Ofício nº 2/2016/SRE-ANA
Documento nº: 00000.000134/2016-04

Assunto: **Estudos de remanso no reservatório da UHE Jirau e proteção das áreas de montante**
Referência: documento 00000.080271/2015, processo 02501.000047/2006

Parecer Técnico nº 96/2015/COREG/SRE
Documento nº 00000.057529/2015-90
Referência: processo 02501.000047/2006

Remanso da UHE Jirau.

Figura 2. Aderência entre níveis observados e simulados na estação Mutum

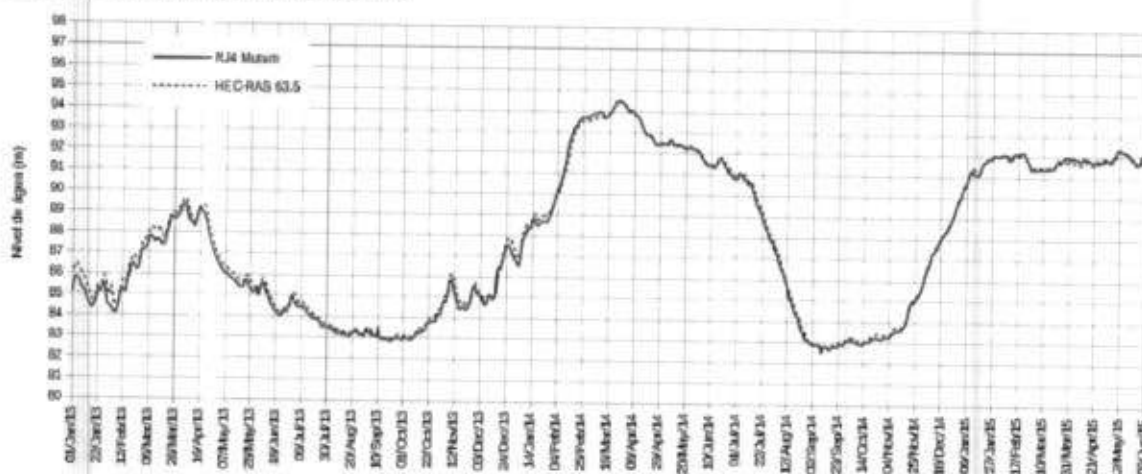
11. De particular interesse para a ANA é o ajuste do modelo nas réguas de Palmeiral e Mutum, que são representativas do trecho afetado da BR 364. Os resultados nessas réguas são mostrados nos gráficos abaixo:

12. Observa-se que há uma boa aderência aos níveis observados, principalmente no período de cheia de 2014, em que as vazões foram da mesma ordem das vazões de 50 e 100 anos.

Figura 4. Alterações nas áreas de escoamento das seções transversais no período de 2012 a 2015 – comparativo entre medições de campo e simulações do HEC-RAS

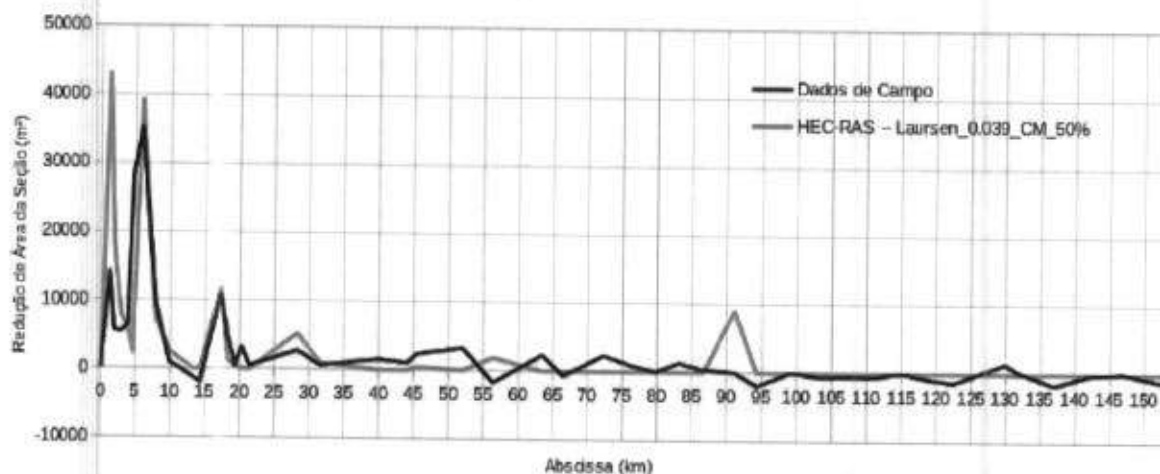
19. Por meio dessa simplificação, e usando ainda o método de Laursen, o estudo alega ter encontrado uma boa representação das alterações ocorridas na geometria do reservatório entre 2012 e 2015, conforme figura abaixo:

20. A premissa adotada implica que sedimentos mais finos do que o silte grosso não contribuem para o assoreamento, passando para jusante pelas estruturas extravasoras. Por outro lado, o estudo despreza partículas muito grosseiras cujo transporte se dá por arraste de fundo, por considerar que seu volume é pouco expressivo.

Figura 5. Variação do perfil do fundo do rio, conforme projeção de assoreamento para 2017.

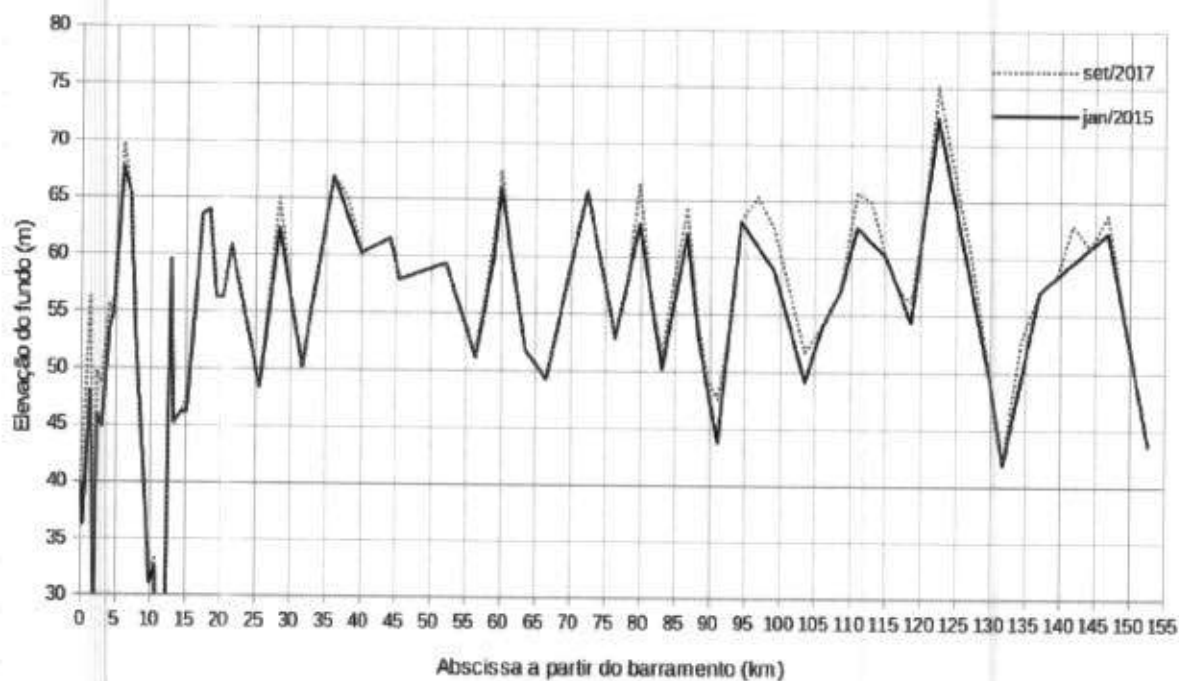
22. Naturalmente, há uma grande incerteza neste aspecto, pois não é possível prever qual a magnitude dos próximos anos hidrológicos. Caso sejam maiores do que a média, provavelmente o assoreamento tenderá a ser maior.

23. A metodologia apresentada pode ser considerada aceitável, devido à complexidade da simulação hidrossedimentológica necessária para essa projeção. Considera-se que as simplificações e premissas adotadas são razoáveis e relativamente embasadas por dados de campo. Do ponto de vista da ANA, talvez o principal aspecto é o fato de levar a seções transversais mais elevadas, o que resulta em níveis d'água também mais altos, portanto a favor da segurança. Assim, entende-se que estes resultados podem ser aceitos.

Figura 6. Linhas d'água de 50 e 100 anos para as batimetrias de 2015 e projetada em 2017

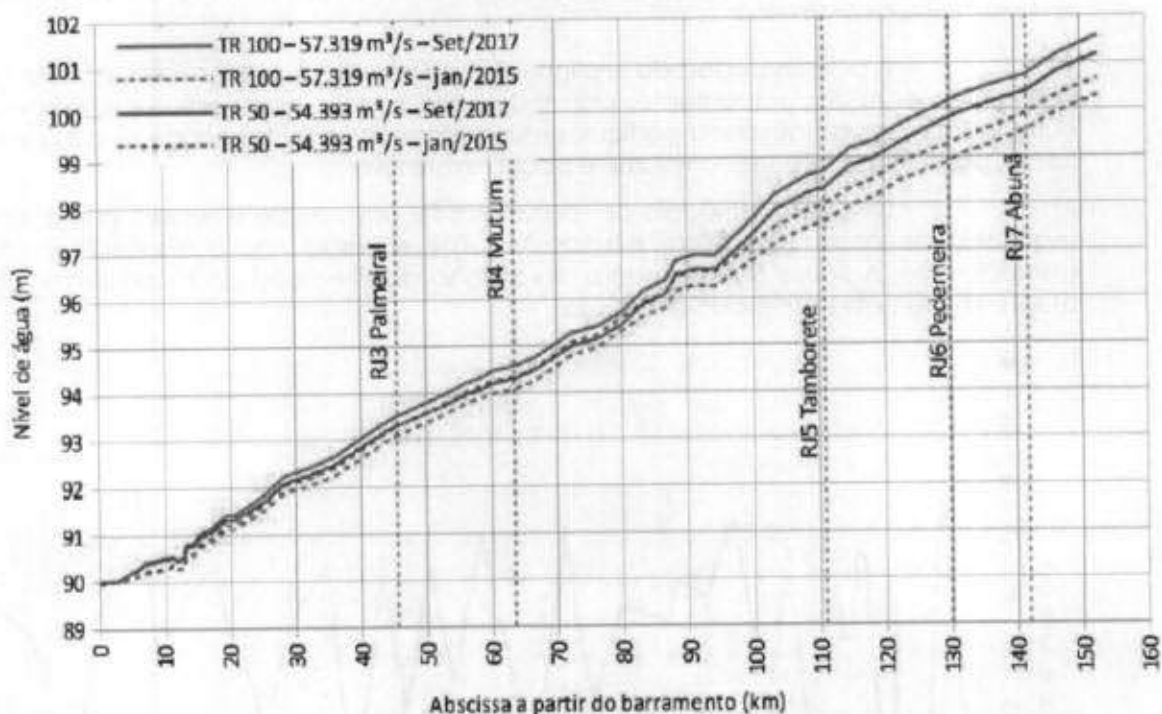
25. Como mencionado, o assoreamento previsto gera uma elevação nas linhas d'água. Na estação Mutum, por exemplo, há uma elevação de 20-30cm no NA correspondente à cheia de 100 anos, o que confere alguma segurança adicional ao nível de proteção da rodovia.

Figura 7. Perfil da rodovia BR 364 e linha d'água para a cheia de 100 anos no 4º ano de operação da UHE Jirau¹

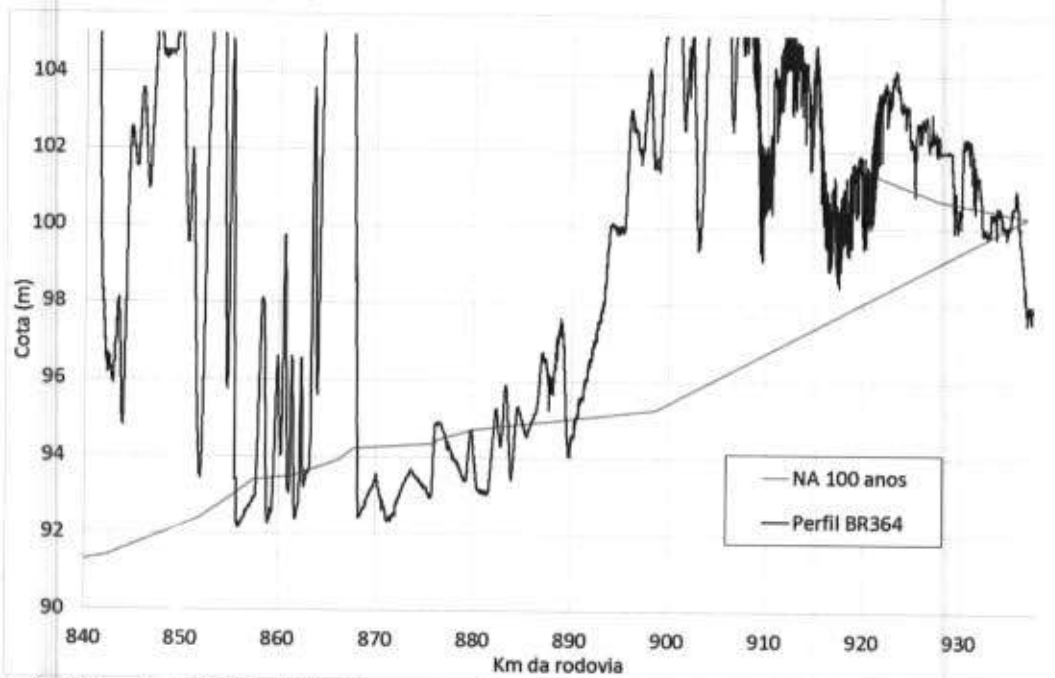
28. Assim, para poder informar à ESBR e ao DNIT os níveis de proteção em cada trecho, extraiu-se da Figura 7 a tabela abaixo, contendo os trechos atualmente afetados e o nível d'água correspondente.

37. Portanto, sugere-se envio de ofício ao DNIT, informando os níveis d'água e trechos mencionados na Tabela 3.

Figura 8. Nível que seria naturalmente atingido para uma cheia de 100 anos (verde)

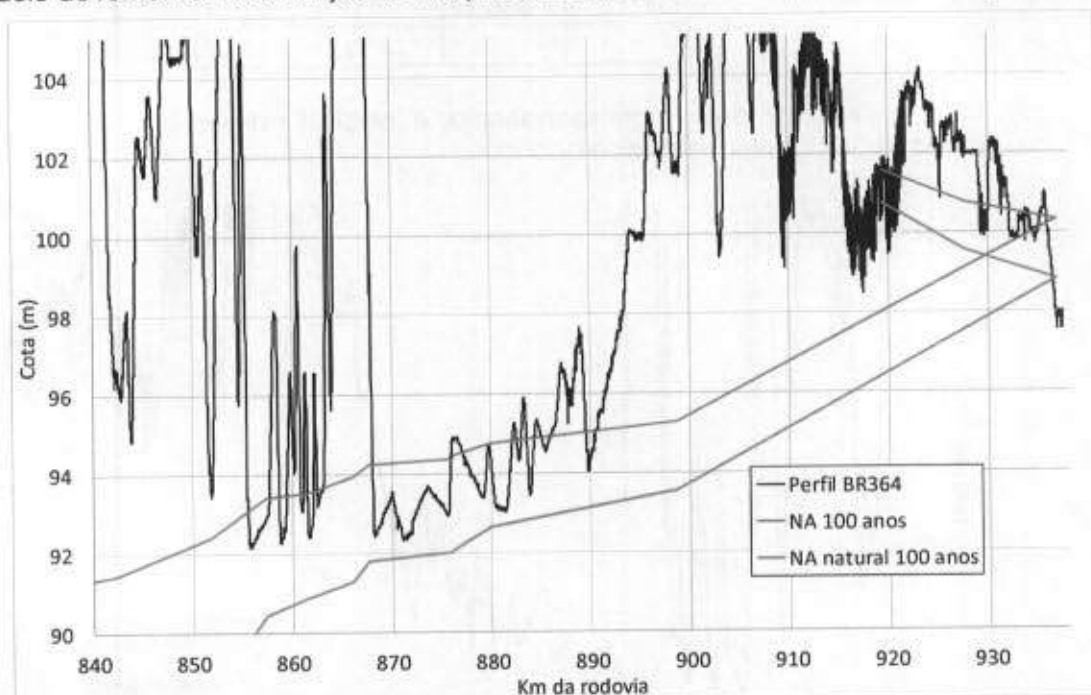
30. Cabe salientar ainda que, conforme já constatado na Nota Técnica nº 142/2014/GEREG/SRE, há sobrelevação do nível d'água, em relação ao NA natural, inclusive no trecho do povoado de Abunã. Isso pode ser constatado claramente por meio da simulação do modelo de remanso na condição de rio, para a batimetria de 2012, mostrada na figura abaixo:

Figura 10. Estimativa da inundação para a cheia de 50 anos junto ao povoado de Abunã

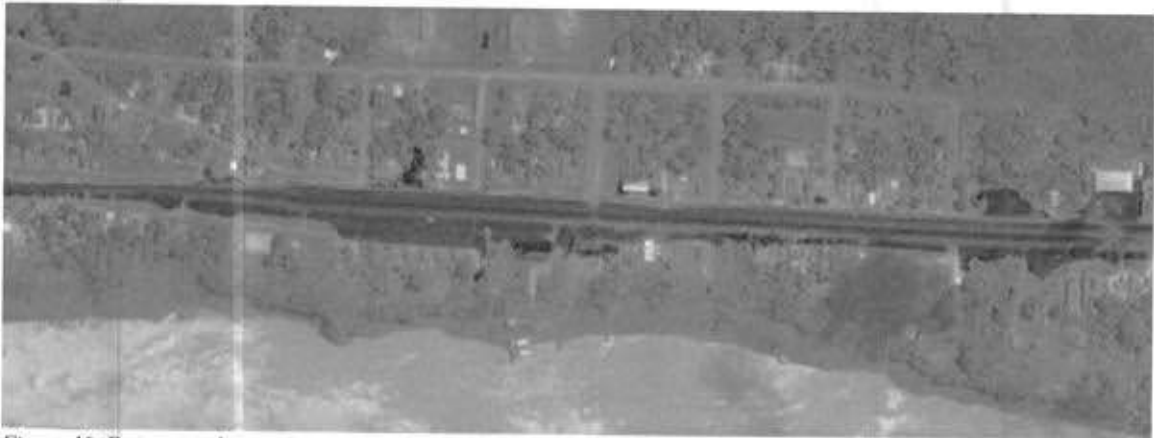
35. Na figura acima, as áreas sombreadas estão em cotas abaixo de 100,38m, e portanto ficariam inundadas. Observa-se que somente o aterro da BR364 ficaria acima do nível d'água nessa condição.

36. Assim, há a necessidade de intervenção, por parte da ESBR, para proteção da área urbana do povoado de Abunã.

38. Adicionalmente, a exemplo das providências tomadas junto à Santo Antônio Energia após a consolidação do estudo de remanso, sugere-se envio de ofício à ESBR, solicitando, em um prazo de 60 dias, a apresentação de cronograma de implantação das medidas de alteamento da BR364 nos trechos afetados, bem como das medidas de relocação ou proteção da área urbana de Abunã.
